**AVIS RELATIF À LA PROTECTION
CONTRE LES EVENTUELS EFFETS NOCIFS ET NUISANCES
PROVOQUÉS PAR LES RAYONNEMENTS NON IONISANTS
GÉNÉRÉS PAR DES ANTENNES ÉMETTRICES STATIONNAIRES
Commune : MEIX-DEVANT-VIRTON - Exploitant : TELENET GROUP
Référence exploitant : LX6066C**

Rapport n° 1726 / 2025

Adresse	N88 Route de Meix 6769 MEIX-DEVANT-VIRTON (Meix-Devant-Virton)
Coordonnées Lambert belge 72	228612E 35312N
Type d'implantation	Pylône
Exploitant	TELENET GROUP
Réf. du site de l'exploitant	LX6066C

Figure 1 : Vue en plan des lieux de séjour et des points de contrôle

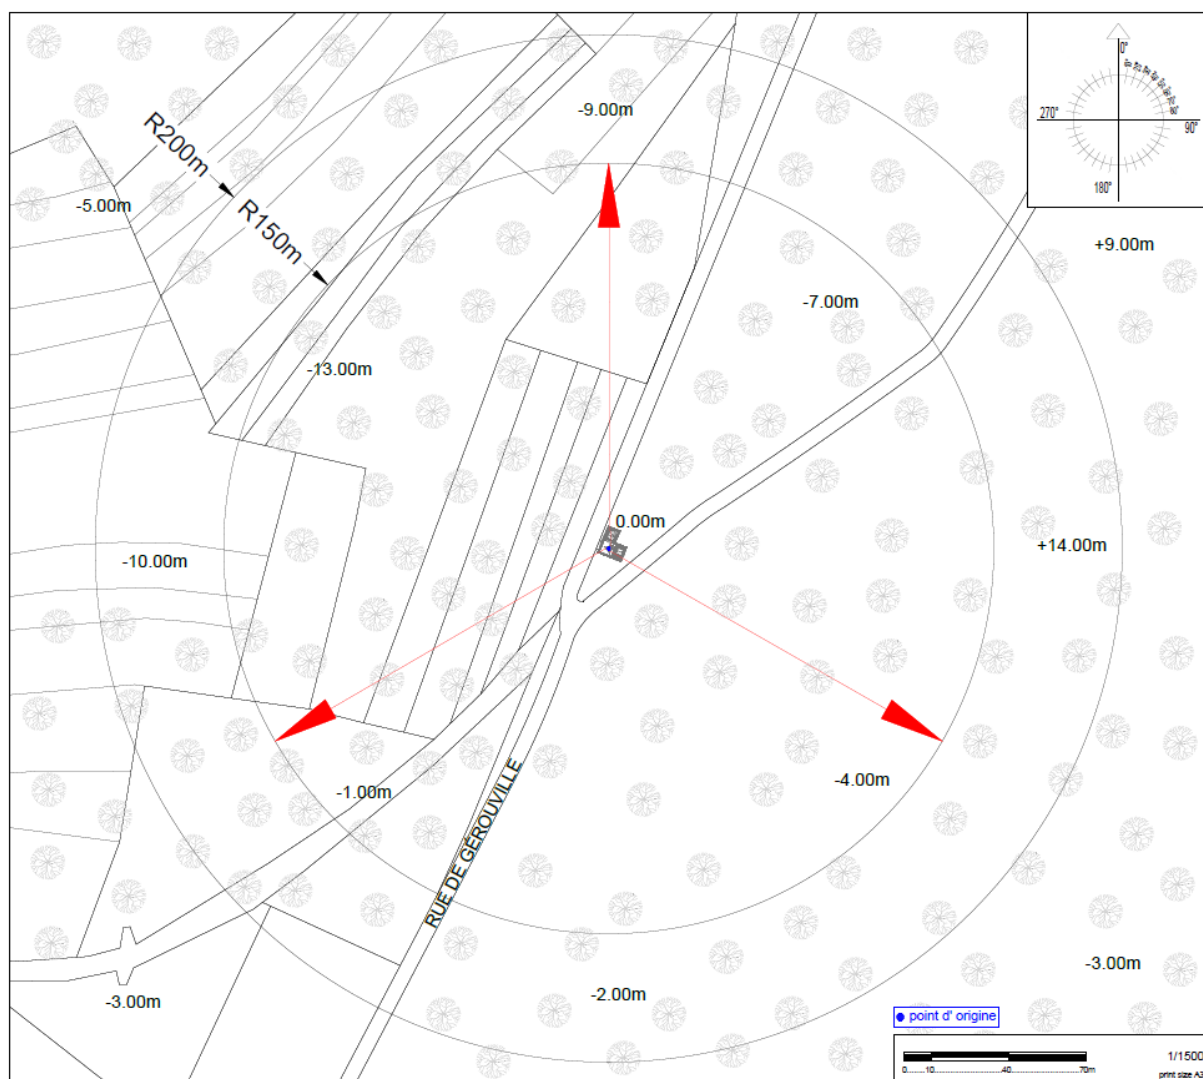
En ce qui concerne les antennes de l'installation mentionnées dans le tableau 1, la distance maximale à laquelle la limite pourrait être atteinte, à l'extérieur, est égale à 90,9 m. S'il n'y a pas de LS à une distance inférieure, les antennes respectent forcément la limite d'immission.

Dans le cas des LS situés à l'intérieur des bâtiments, une atténuation d'obstacle est prise en compte et il en résulte que la distance maximale à laquelle la limite pourrait être atteinte se réduit à 64,6 m.

Figure 2 : Vue en plan des installations d'antennes dans un rayon de 300 mètres autour de l'installation faisant l'objet de la demande d'avis

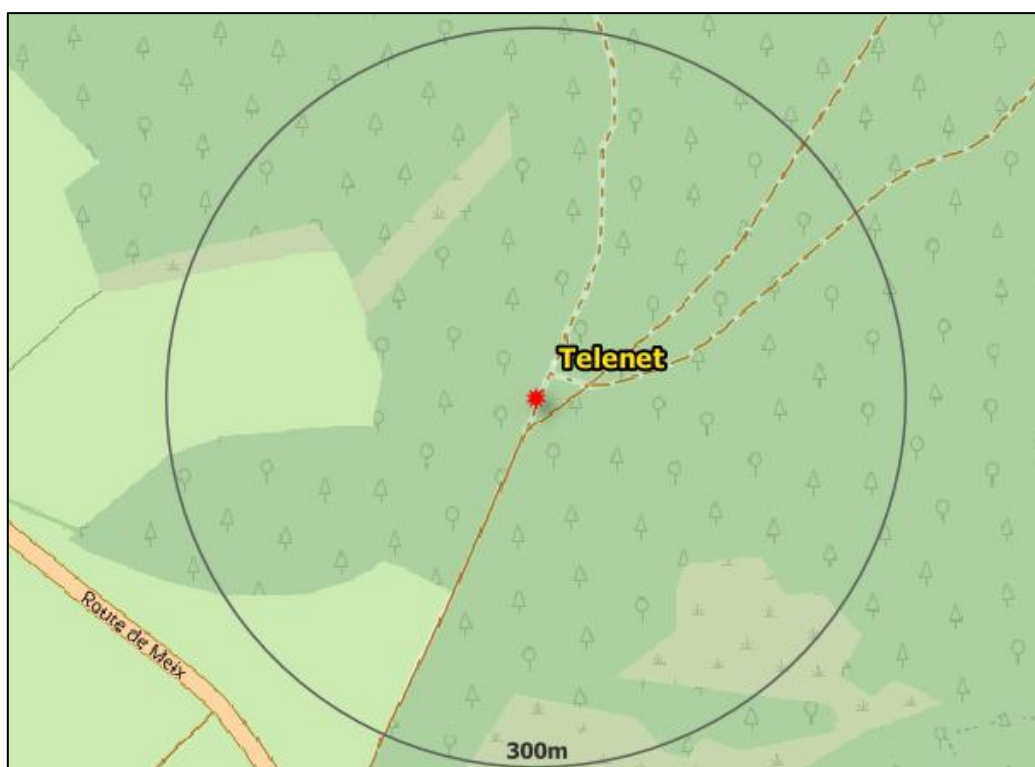
Compte tenu des considérations ci-dessus, il apparaît que l'intensité du rayonnement électromagnétique généré, dans les lieux de séjour situés dans un rayon de 300 mètres autour de l'installation référencée dans le paragraphe 2, par l'ensemble des antennes émettrices stationnaires de l'ensemble des exploitants du même site d'antennes émettrices stationnaires respecte la limite fixée à l'article 4, § 2 du décret.
